**Rapport d'examen de recevabilité d'une  
déclaration d'arrêt définitif de travaux miniers**

**Objet** : Total E&P France (TEPF) – Déclaration d'arrêt définitif de travaux miniers (DADT) du puits Ucha1 et collectes associées

**Références** : Transmission préfecture du 21 avril 2015  
Transmission Rétia 2015-04-20\_MLN\_AD\_LET\_S15-150\_envoi DADT UCHA1 du  
20 avril 2015

Le plan suivant reprend les zones investiguées en prenant compte les sources potentielles de pollution.

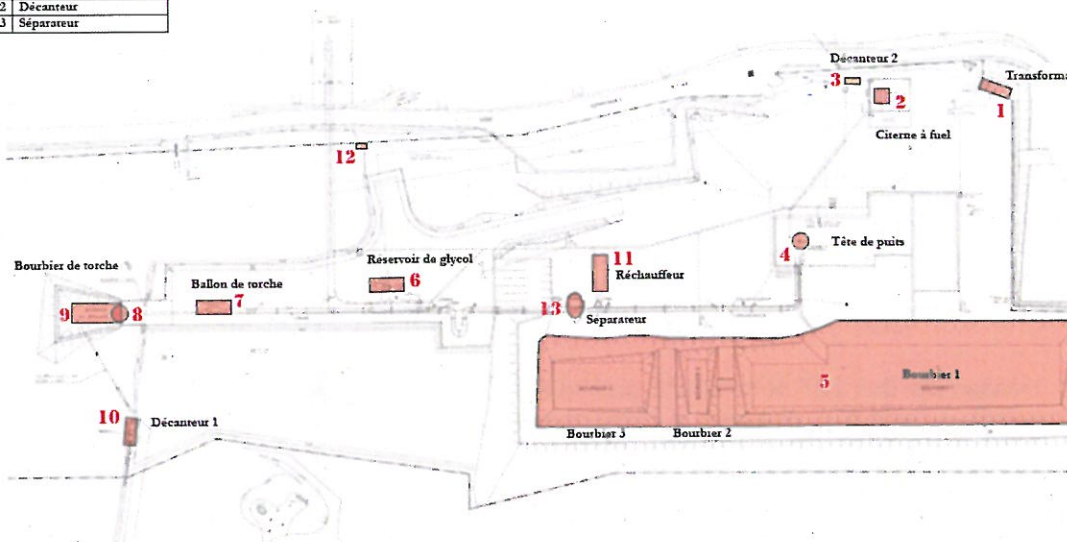
La DREAL rappelle que l'état initial du terrain a été dégradé par les activités de TEPF et que la politique nationale de gestion des sites et sols pollués ne s'oppose en aucune manière à ce que l'exploitant supprime les impacts identifiés compte-tenu des techniques disponibles et de leurs coûts économiques. La DREAL rappelle également que les seuils de dépollution retenus jusqu'à ce jour pour les sites miniers sont fixés aux valeurs suivantes : HCT = 500 mg/kg, HAP = 50 mg/kg, BTEX = 0,2 mg/kg, métaux = valeurs de la gamme des anomalies modérées du programme ASPITET. Le souhait de l'exploitant minier est de ne pas traiter certaines zones identifiées qui présentent un impact supérieur aux valeurs précédemment citées. La DREAL rappelle que toute demande de dérogation à ces seuils doit faire l'objet d'une présentation d'un bilan « coûts/avantages » et garantir que les pollutions résiduelles sont acceptables tant pour la population que pour l'environnement. Les éléments présentés dans le présent dossier sont insuffisants pour accepter les objectifs des dépollutions proposés par TEPF, le bilan

« coûts/avantages » n'est pas fourni de plus, l'étendue de la pollution aux HCT dans la zone impactée référencée ZI-1 n'est pas connue, un seul sondage a été réalisé dans cette zone. La DREAL rappelle que la méthodologie nationale en matière de sites et sols pollués place en priorité le retrait des impacts constatés avant de procéder à une réhabilitation en fonction de l'usage. De ce fait, avant de considérer si la zone référencée ZI-1 est compatible avec l'usage agricole, il convient de montrer que cette zone ne peut pas être traitée. La DREAL note que l'objectif de pollution résiduelle retenu (600 mg/kg d'hydrocarbures totaux) conduit selon l'exploitant à excaver 1 700 m<sup>3</sup> de terres alors que pour respecter l'objectif de 500 mg/kg, cela le conduirait à excaver 1 800 m<sup>3</sup>.
